Dotyczy: : Dostawa sprzętu komputerowego i oprogramowania w ramach projektu pn Gmina Braniewo w Internecie - surfuje po całym świecie realizowanego w zakresie Działania 8.3 Przeciwdziałanie wykluczeniu cyfrowemu elnclusion, osi priorytetowej 8. Społeczeństwo informacyjne zwiększenie innowacyjności gospodarki Programu Operacyjnego Innowacyjna Gospodarka 2007-2013.

W związku z wnioskami o wyjaśnienie treści specyfikacji istotnych warunków zamówienia, złożonymi przez wykonawców, działając w imieniu Zamawiającego, na podstawie art. 38 ust. 1, 2, 4 i 4a ustawy z 29.1.2004 r. – Prawo zamówień publicznych (tekst jednolity: Dz. U. z 2010 r. Nr 113, poz. 759 ze zm.) wyjaśniam, co następuje:

L.P 7 - Drukarka:

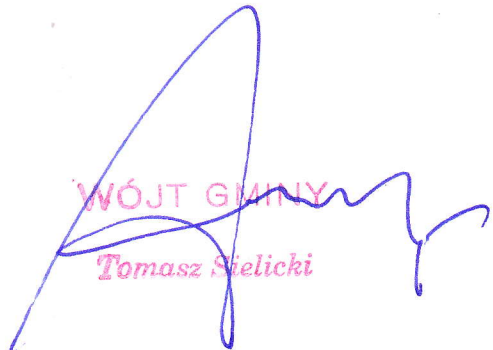
Czy zamawiający zgodzi się na prędkość kopiowania mono 23 str A4/min ?

Co zamawiający rozumie poprzez zapis „Podstawa oryginalna, producenta”?

Zamawiający nie dopuszcza prędkości kopiowania mono mniejszej niż określona w specyfikacji.

Zamawiający w Załączniku nr 1 do SIWZ " SZCZEGÓŁOWY OPIS PRZEDMIOTU ZAMÓWIENIA" w tabeli - Lp. 7 - DRUKARKA, w opisie przedmiotu zamówienia - minimalne wymagania- **wykreśla** pkt 10 o treści: " 10) Podstawa oryginalna, producenta".
